Стадия	Лист	Листов
	П		
Перечень работ зоны 1: КПП-1 и верхняя детская площадка		ТСН "ЖК Кронбург "

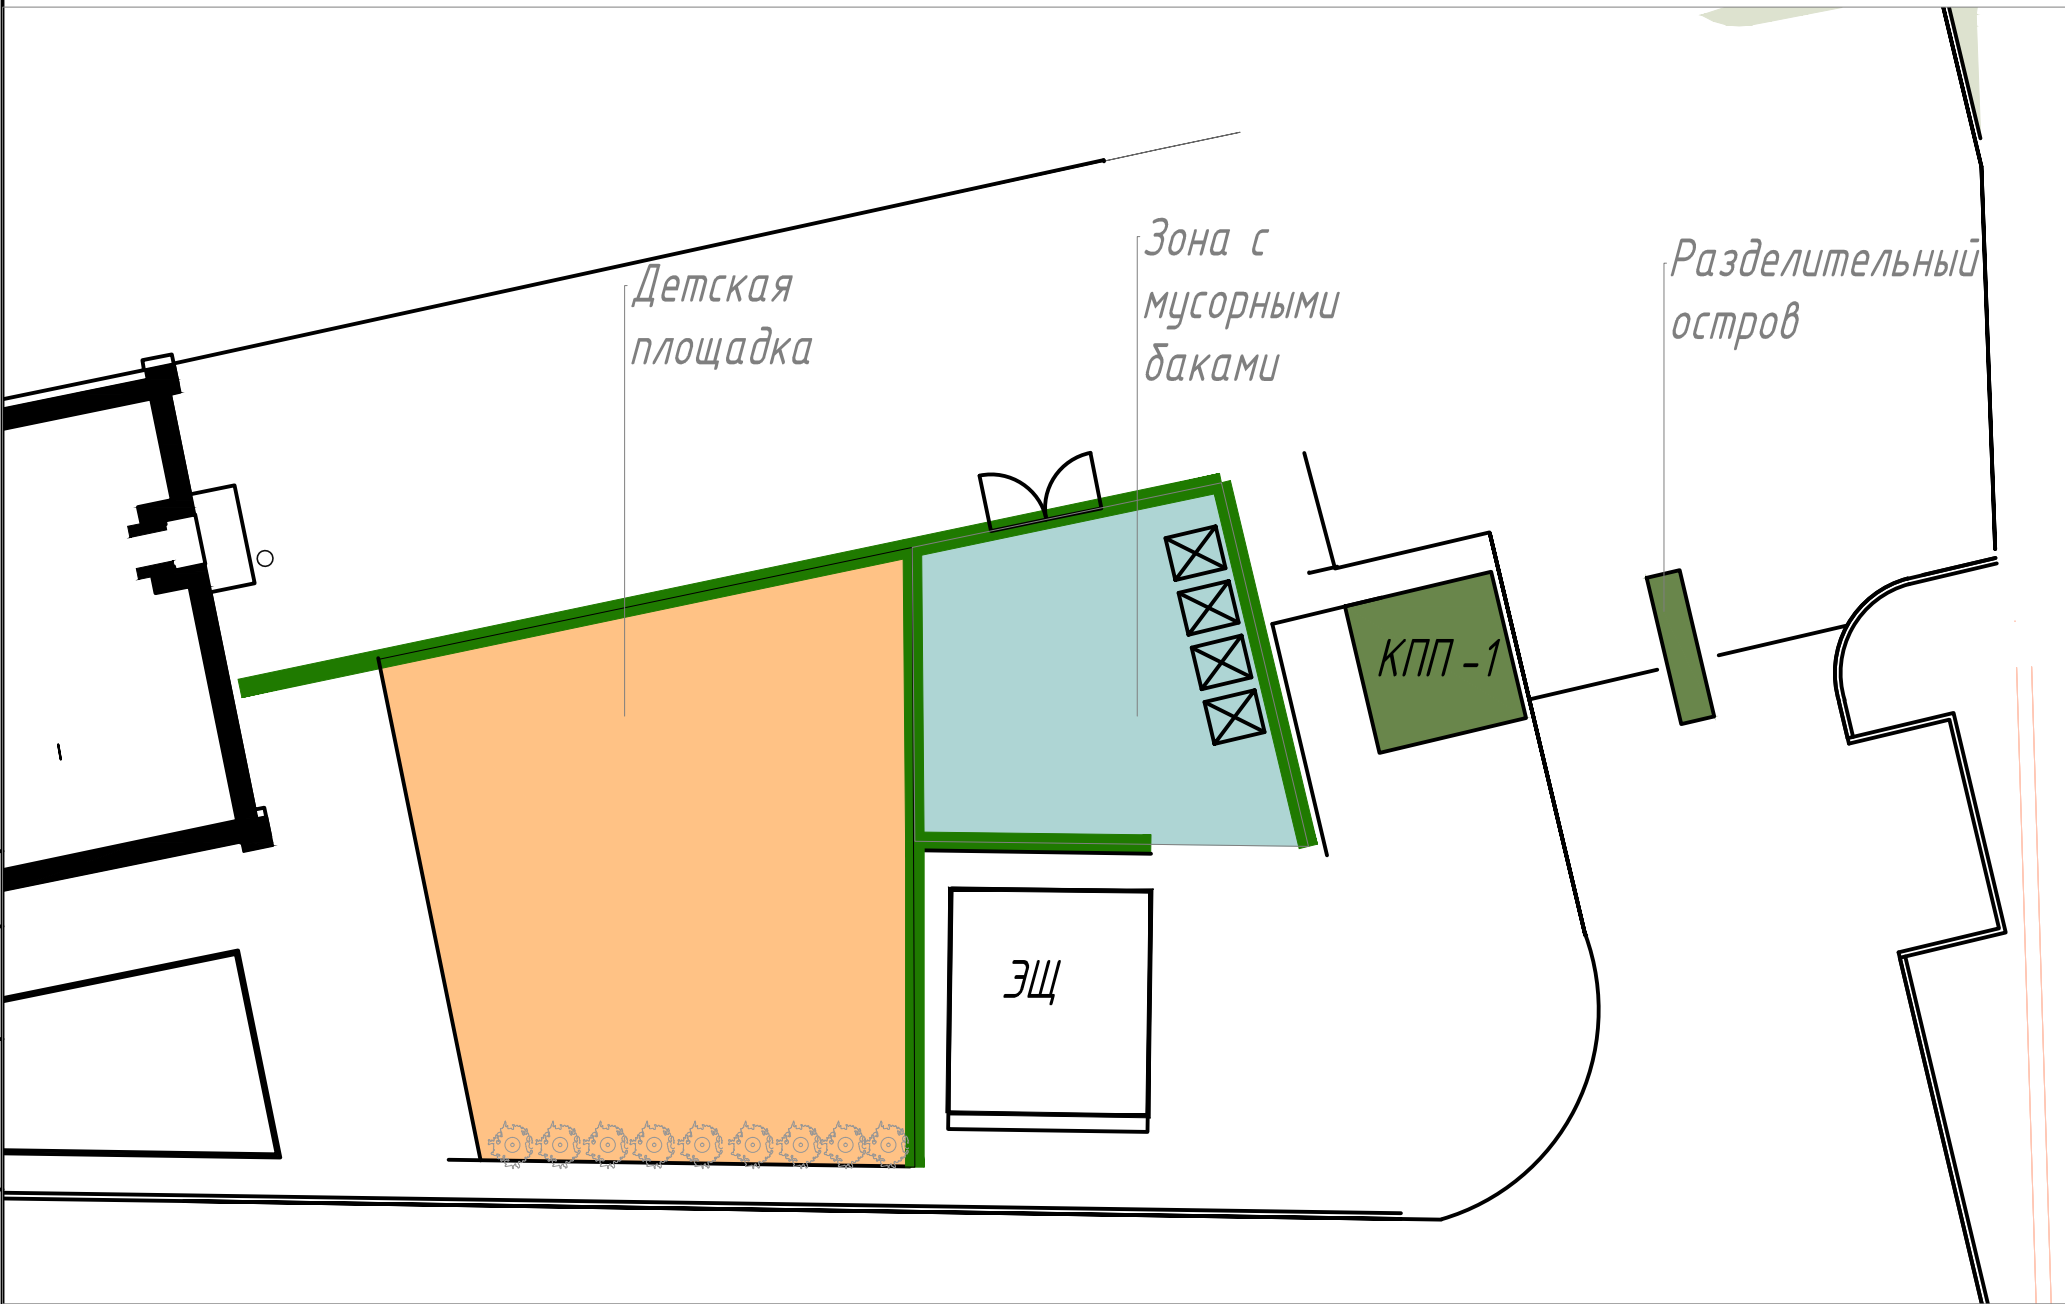
- ПЕРЕЧЕНЬ РАБОТ:
1. Переоборудовать зону детской площадки.
Выделить забором зону за Электрощитовой для расположения мусорных контейнеров.
Обеспечить со стороны поселка проход для жителей, а со стороны дороги - ворота для подъезда грузовой техники, которая вывозит мусор.

2. Демонтировать забор у детской площадки (убрать эффект загончика-клетки) и сделать оградительное озеленение между детской площадкой и проезжей частью.

3. Домик-песочницу перенести в сторону АБК, вместо песка установить тактильные панели на полу.
 4. Просчитать вариант установки новой песочницы-корыта с возможностью установки чехла для закрытия песка

5. На въезде КПП-1 расширить проезжую часть, чтобы проезд в каждую сторону был по 3500 мм .
Посередине установить разделительный зеленый островок, на котором будут располагаться считыватели и шлагбаумы

6. Будку КПП-1 сдвинуть в сторону калитки и реконструировать таким образом, чтобы угловая часть была просматриваемой. При необходимости вместо реконструкции возвести новую будку, отвечающую требованиям (в зависимости от экономической эффективности)
